Rapport de l'Inspection des installations classées

Visite d'inspection du 30 août 2022

FOURNIER

METZ TESSY

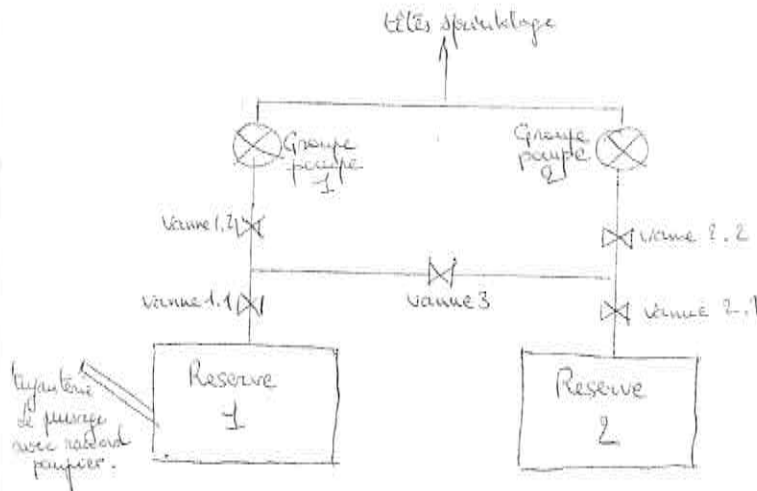
Le dispositif se compose de 2 citernes de capacité pouvant varier de 415 à 450 m³ selon le remplissage, et de 2 groupes de pompage. La citerne n°1 est équipée d'une prise d'eau débouchant en façade et munie d'un raccord pompier. L'ensemble est équipé de vannes manuelles pouvant être cadenassées permettant une interconnexion, selon le schéma suivant:

Ce fonctionnement normal suppose que la vanne 3 soit cadenassée ouverte et que la vanne 1.1 soit cadenassée fermée. Or lors de la visite l'inverse a été constaté, ce qui conduirait en cas de non démarrage du groupe 2 à puiser dans la réserve n°2 dédiée aux pompiers.

La situation est facilement corrigeable en modifiant le cadenassage des vannes. Cependant le fonctionnement normal du dispositif devra être pérennisé par la rédaction d'une consigne claire affichée dans le local pompage.

- de confirmer par écrit sous un délai d'une semaine qu'une réserve unique de 415/450 m³ correspond au dimensionnement de l'installation de sprinklage est suffisante au fonctionnement de cette installation
- de modifier sous un délai d'une semaine le cadenassage des vannes d'isolement de la station de pompage de l'installation de sprinklage afin d'isoler en toutes circonstances la réserve n°1 pour la réserver à l'usage exclusif des pompiers
- de rédiger une consigne précisant les règles de cadenassage des vannes afin de garantir la

configuration précisée ci-dessus, de l'afficher dans le local pompage de l'installation de sprinklage et d'envoyer copie à l'inspection des installations classées, sous un délai d'une semaine.
